Solicia y ornato ^{Co} pp. año 1820.

Sobre licencia para construir
 & nuevo la fachada de una casa
 en la calle de las platerías N.^{os} 2.
 y 3. manzana 417. propia de
 D.ⁿ Vicente Fran.^{Co} Guerrero.

Tachada de una casa sita en la C^{ta} Mayor ò Platerias señ con los n^{os} 2 y 3 m^a 417.

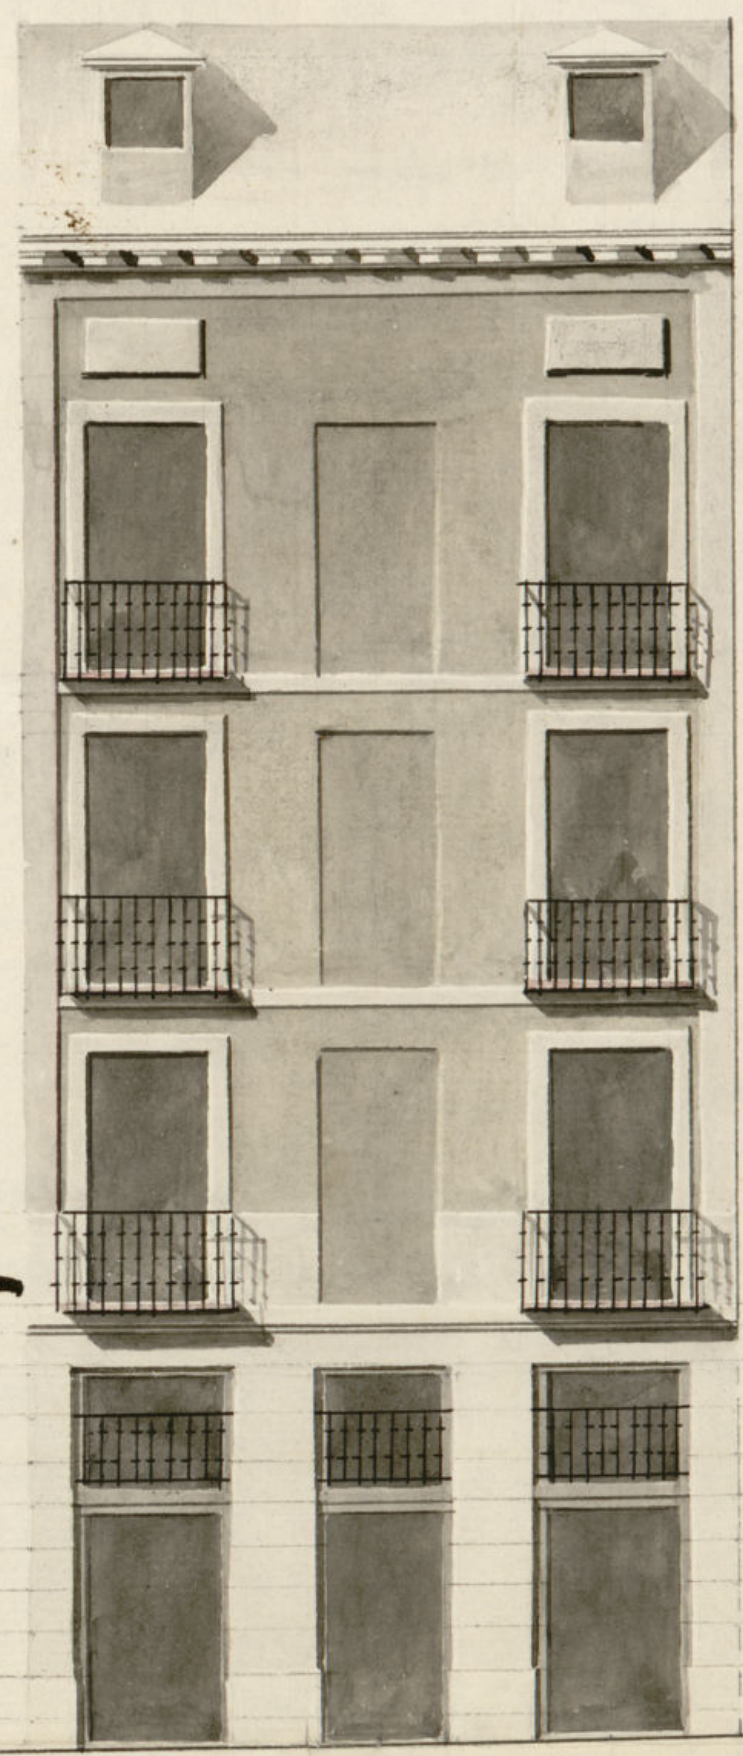
Entendido el dictamen del Sr. y del que procede del Excmo. Ayuntamiento he visto y reconocido la alimbración que debe observarse en la construcción de la nueva fachada que D. Vicente Fournier ha intentado edificar en la casa núm. 2 y 3 de la manzana 117 Calle de las Platerías con arreglo al plan que presenté firmado por el arquitecto Sr. Pedro Abula que ha de dirigir la obra: Y en consecuencia digo: que dicha fachada debe establecerse en línea recta los veinte y seis pies que tiene de extensión de acuerdo con las casas nuevamente construidas y con la esquina de la casa de la Calle de Milanera. En cuyo supuesto no tiene ofensa reparo alguno acerca de la concesión de la licencia que solicita el interesado bajo la observancia de lo que de lo dicho, y de lo que demuestre el dicho presentado mediante estar arreglado; pero con las precauciones siguientes: De que los cimientos han de construirse de piedra pedernal y muela de cal y arena sobre terreno firme dándole suficiente profundidad y cuatro pies de grueso hasta el enras del plan terreno, en donde resaltando medio pie de cada lado se sentará el zócalo de canchales de tres pies de altura lo menos y el tirón correspondiente resultando dos aladas descubiertas en el punto más elevado de la calle continuándolas a nivel hasta el mar bajo sin que falten en ningún punto del descenso. Sobre el referido zócalo, y con el mismo grueso de tres pies seguirá la fábrica de ladrillo con mezcla de cal y arena el cuerpo bajo hasta la imposta del primer piso y de la

misma fábrica en todas sus alturas, sin entremeter alguno ni umbrales de madera en puertas ni ventanas, pero resaltando un quarto de pie en cada piso de los superiores; de forma que quede el piso tercero de dorados y quarto para el aliento deloble que será de madera descubierta, compuesto de solerías, canchales, con tocadura y corona superior moldada y canchales de Plomo u opadela con vertideros que arrojen las aguas fuera de las de la acera colocados en terminos que no vayan a plomo de los faroles del alumbrado; Revisando las boquillas, Cavalletes y reparedos con yeso. Las Guardillas se situarán a plomo del filo interior de la fachada sin antepecho volado sobre el Alex, dejando los balcones del entre suelo envidiosos o de medio pie de ancho, los del piso principal de pie y medio, los del Segundo de un pie y los del tercero de medio pie; siendo su altura de tres pies y tres cuartos y el interbal de los balaustrados de seis dedos; Debiendo quedar Revisadas las patillas en el grueso de la pared un pie por lo menos, y mas de otro separadas del trazo de la luz de las Ventanas. En las puertas no habrá batiente ni pedana que salga del filo exterior de la fachada para que no impida al tránsito publico; Debiendo abrirse aquellas hacia el interior de la provision. En la acera se sentarán losas de medio pie de grueso y tres de salida sin que en ellas puedan abrirse luminerosas horizontales alor botano, y si colocadas en las mochetes de las puertas, o verticales alor demas luez de la

Conformandome con el superior
me que antecede el Aguacate
mayor, no hallo inconveniente en
q. V. E. conceda la licencia que se
solicita =

Concedere la licencia que se pide con arreglo a lo
que se informa. D
